**Rapport de contrôle de l'inspection des installations classées**

Référence : 20200909-RAP-InspEngiePDL.odt

| <b>Nom et adresse de l'établissement contrôlé</b>  | <b>Code DREAL</b>  |   |                |  |  |                                       |   |               |   |
|--|--|---|----------------|--|--|---------------------------------------|---|---------------|---|
| <p>ENGIE ENERGIE SERVICES<br/>Chaufferie des papeteries du Léman<br/>1080, rue des Vignes Rouges<br/>74500 PUBLIER</p> <p>SIREN : 552 046 955<br/>SIRET :</p>  | <p>S3IC : 61.8253<br/>Priorité DREAL <input type="checkbox"/> PN <input type="checkbox"/> AE <input type="checkbox"/> SP <input checked="" type="checkbox"/> Autre<br/>Régime <input type="checkbox"/> A <input type="checkbox"/> E <input checked="" type="checkbox"/> D <input type="checkbox"/> NC<br/>SEVESO / IED <input type="checkbox"/> HAUT <input type="checkbox"/> BAS / <input type="checkbox"/> IED</p> |   |                |  |  |                                       |   |               |   |
| <b>Date du contrôle :</b> 09 septembre 2020  |  |   |                |  |  |                                       |   |               |   |

#### PRINCIPE DE COMPTAGE DE LA VAPEUR

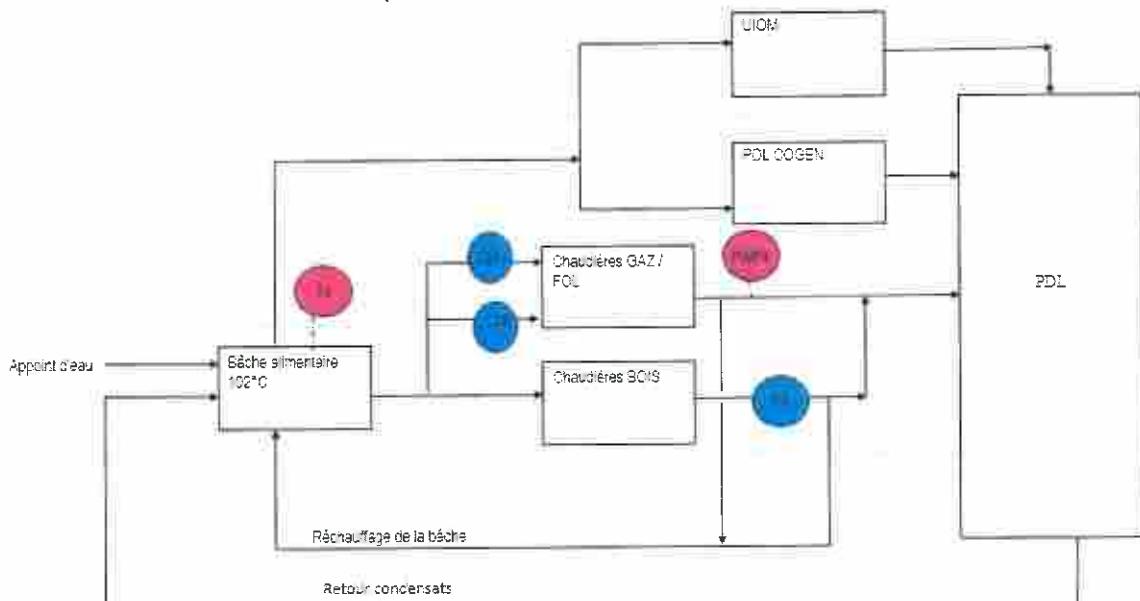
T1 mesure la température de la bâche alimentaire  
 C20 et C24 mesurent le débit d'eau alimentaire des 2 chaudières vapeur gaz  
 P3/P4 mesure la pression des chaudières vapeur gaz  
 C2 mesure le débit de vapeur de la chaudière biomasse

- Une mesure de température est réalisée sur la bâche (T1). Elle sert au calcul de l'enthalpie du retour des 2 sources (biomasse et gaz)
- Le point C2 correspond au comptage de la chaleur fournie par la chaudière biomasse et comporte:

- il n'y a pas de mesure de température, ENGIE estime que l'enthalpie peut être calculée au moyen de la seule pression, la vapeur fabriquée étant de la vapeur saturée (calage sur la courbe de la vapeur saturée sur le diagramme de Mollier).

Il ressort que le schéma 2 du document ADEME a été utilisé pour la chaleur produite par la chaudière biomasse, et le schéma 3 pour la chaleur produite par les chaudières gaz, les débitmètres ultrasoniques ne pourraient pas être utilisés pour mesurer un débit de vapeur en sortie de chaudière. Du fait de l'utilisation du schéma 2 pour les chaudières gaz, la valeur de débit est minorée de 215 % (taux de purge moyen défini à partir des analyses d'eau).

Dans la réalité, la mesure de température du retour de bâche (T1) n'est pas utilisée en continu pour le calcul de l'enthalpie du retour d'eau chaude. La valeur de 102 °C a été mesurée comme valeur moyenne, et c'est elle qui a été introduite dans les calculateurs. On obtiendra d'ailleurs que dans le cadre du contrat BCIAT dont bénéficie l'installation, l'ADEME n'exige pas la transmission de la chaleur nette produite ( $Q \times \Delta Q$ ), mais seulement de la chaleur produite ( $D \times Q$ ). Cette valeur est télétransmise en continu à l'ADEME. La transmission de la chaleur nette produite est par contre exigée par l'ADEME sur des contrats plus récents.

Concernant le niveau de la source de données elle n'est pas la plus élevée (4.5.a utilisation de compteurs avec contrôle métrologique légal) puisqu'il n'existe pas de compteurs de débit de vapeur de ce type, d'où la demande de dérogation pour impossibilité technique présentée. Le niveau n'atteint pas non plus le niveau 4.5.b (utilisation de compteurs) du fait que :

- pour les 2 chaudières la température des condensats n'est pas utilisée en continu mais sert à évaluer une valeur forfaitaire
- pour la chaudière biogaz il n'y a pas de mesure de température permettant l'évaluation en continu de l'enthalpie, la valeur est calculée en partant du postulat que la vapeur est de type saturé.

Le niveau atteint nous paraît être 4.5.e nécessitant 3 dérogations pour débit excessif.

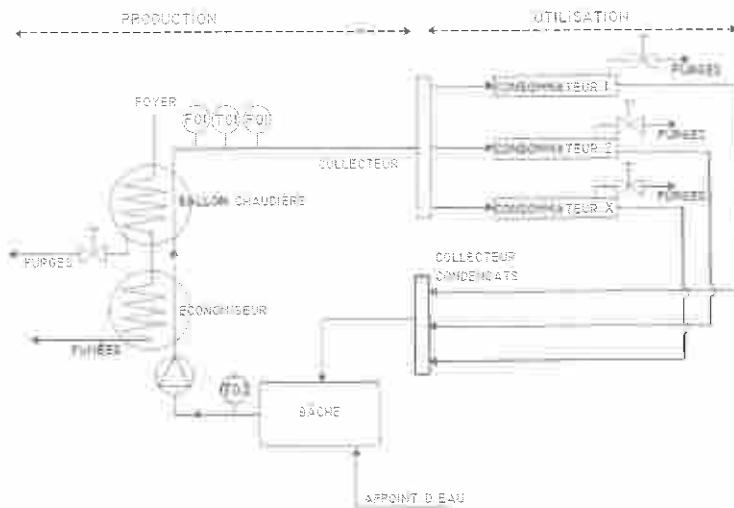
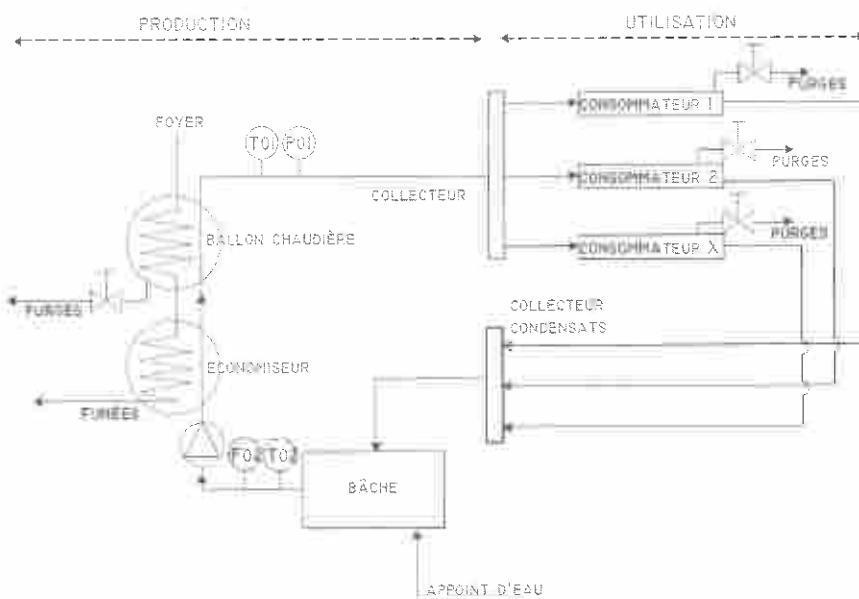
Le paragraphe 6 de la fiche technique « **comptage** de l'énergie thermique, vapeur, de l'ADEME, mai 2012 » présente les schémas d'installation des différents appareils. La figure 2 présente la configuration recommandée (mesure de débit, pression, température en sortie de chaudière et de température en entrée de chaudière).

La figure 3 présente la configuration où les caractéristiques de la vapeur (pression, température) ne permettent pas l'installation d'un débitmètre répondant aux exigences d'exactitude : mesure de pression, température en sortie de chaudière et de débit et température en entrée de chaudière.
